Extrait mis à jour de la contribution à la concertation sur le

PROJET CENTRE-NORD AVENUE DE LA BOISSE

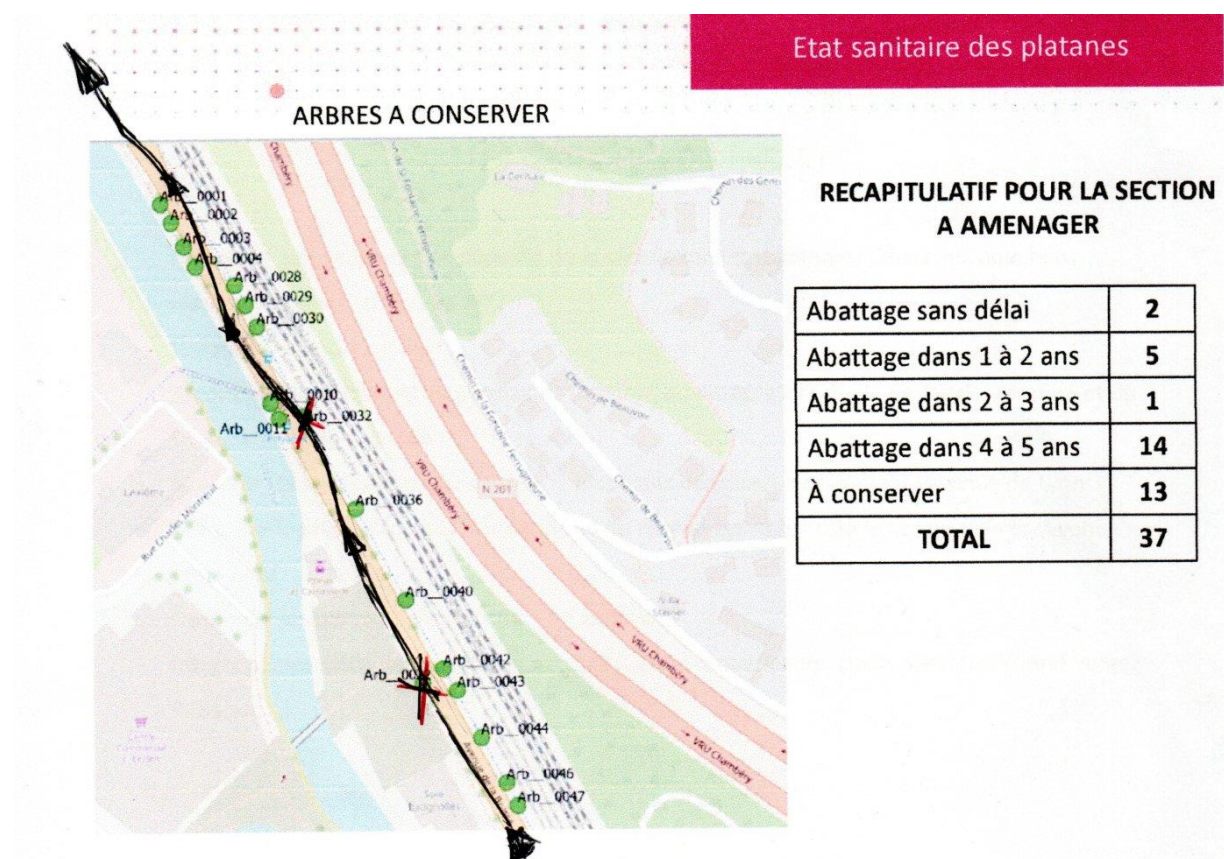
- Réduire la vitesse sur la VRU à 70 km/h
- Installer une signalisation valorisant le parking de la Cassine (uniquement le parking) afin de réduire le flux sur la sortie 15
- Éventuellement prévoir une pré sélection sur la VRU en amont de la sortie 15 (elle est située à environ 700 m de la voie d'insertion précédente), comme cela existe à la sortie Challes.

Solution avec 1 seule voie sortante sur l'avenue de la Boisse

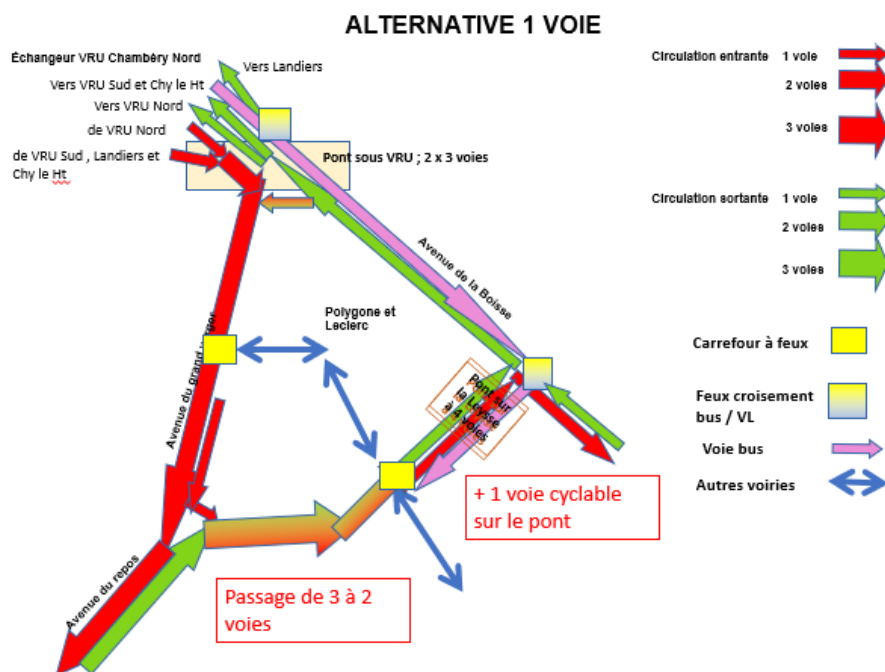
La solution la plus évidente pour préserver l'alignement d'arbres de l'avenue de la Boisse est que celle-ci n'ait que deux voies de circulation. Nous avons dit qu'il n'était pas question de supprimer la voie dédiée aux bus entrants (enjeu de confort et de temps de trajet avec un rééquilibrage entre les deux sens). **Nous proposons donc la suppression d'une des voies sortantes.**

Cela réduit le débit sortant par rapport à la situation projetée. Cependant la suppression des feux au pont des chèvres permet un débit malgré tout élevé et probablement peu différent de la situation l'actuelle (passage alterné entre l'Av de la Boisse et l'Av du Grand Verger qui, hormis à l'abord immédiat du feu, sont à une voie)² et peut-être suffisant dans l'avenir du fait des modifications d'organisation du travail et des modes de vie en cours à la suite de la crise sanitaire, surtout si cela s'accompagne d'une politique volontariste de réduction de la voiture en ville qui comporterait l'accompagnement des personnes au changement et des mesures fortes pour développement TC et modes doux.
